## ENQUETE PUBLIQUE

« Demande de permis de construire enregistrée en mairie de Saint-Rémy-de-Provence sous le n° PC01310019P0032, déposée par la sté PROVENCE ECO ENERGIE P6 (PEEP6) pour la réalisation d'une centrale photovoltaïque au sol et ses annexes d'une puissance crête égale ou supérieure à 250 KW, au lieu-dit «Mas de Barreau», commune de St-Rémy-de-Provence».

# A - RAPPORT D'ENQUETE PUBLIQUE

Dossier n° E19000106 / 13

Extrait de plan PC2

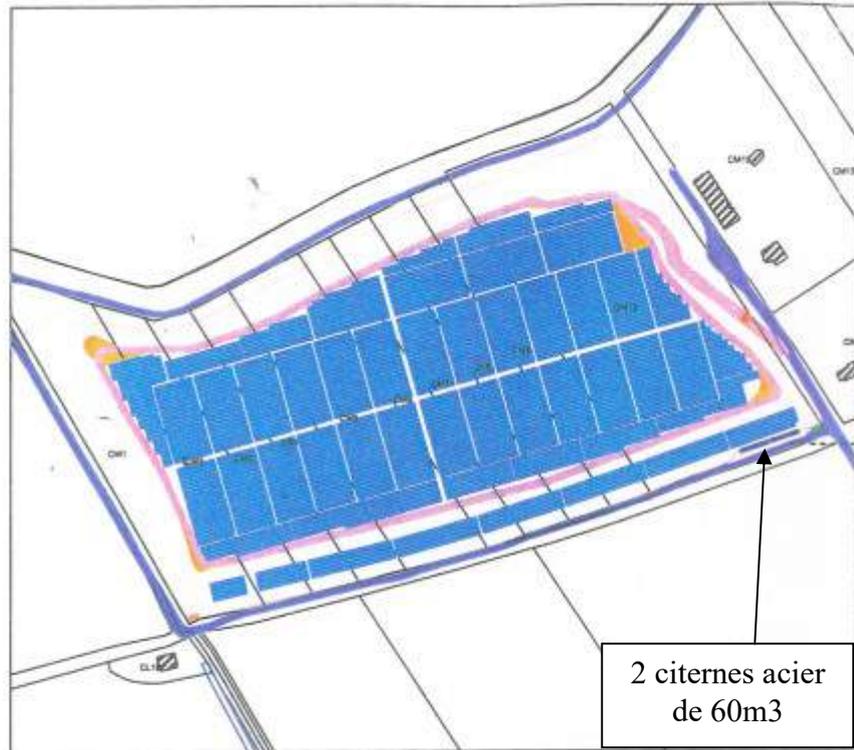
Concernant la protection incendie : une citerne souple de 120m<sup>3</sup> est prévue. Ce dispositif est interdit par arrêté préfectoral dans les Bouches-du-Rhône.

Le plan de circulation des véhicules de secours pose également problème dans les virages et la résistance du sol n'est pas définie (remblai périphérique de l'ancienne décharge).

J'ai fait part d'une non-conformité par rapport aux exigences du SDIS concernant la citerne incendie : le projet prévoit une citerne souple alors que le Règlement Départemental de Défense Extérieure contre l'Incendie interdit ces produits (arrêté Préfectoral du 31/01/2017). Défaut également constaté par la DDTM, qui devra faire l'objet d'une correction. Pour le reste, la demande de PC ne pose pas de difficulté à la DDTM.

- Justifier la résistance des sols sous le poids des camions.
- Redessiner le plan de circulation des véhicules de secours en tenant compte du cahier des charges du SDIS
- Il est aussi rappelé que les citernes souples sont interdites pour la protection incendie.
-

**Il n'est rien précisé concernant le chemin périphérique interne initialement prévu pour l'accès et le retournement des véhicules de secours: j'ai pris contact avec Le Capitaine SAMYN, du service Prévention du SDIS (ARLES), auteur de l'avis avec réserves, ce dernier m'a confirmé verbalement le besoin d'un chemin supportant les véhicules de 130 kN à l'intérieur du site.**

- Une modification de la demande de permis de construire enregistrée en Mairie le 16 octobre 2019 prévoit de remplacer la citerne souple de 120m<sup>3</sup> par 2 cuves en acier de chacune 60m<sup>3</sup> placées à la base du plateau recevant la centrale photovoltaïque. Voir extrait de plan PC2 ci-dessous.

- **Concernant l'accès pompiers : PEEP6 indique que « le chemin périphérique aux normes SDIS permettra notamment un accès direct aux locaux techniques en bordure de la centrale (postes de conversion et de livraison) ». Il s'agit ici du chemin externe en contrebas de la centrale photovoltaïque.**

2 citernes acier  
de 60m<sup>3</sup>
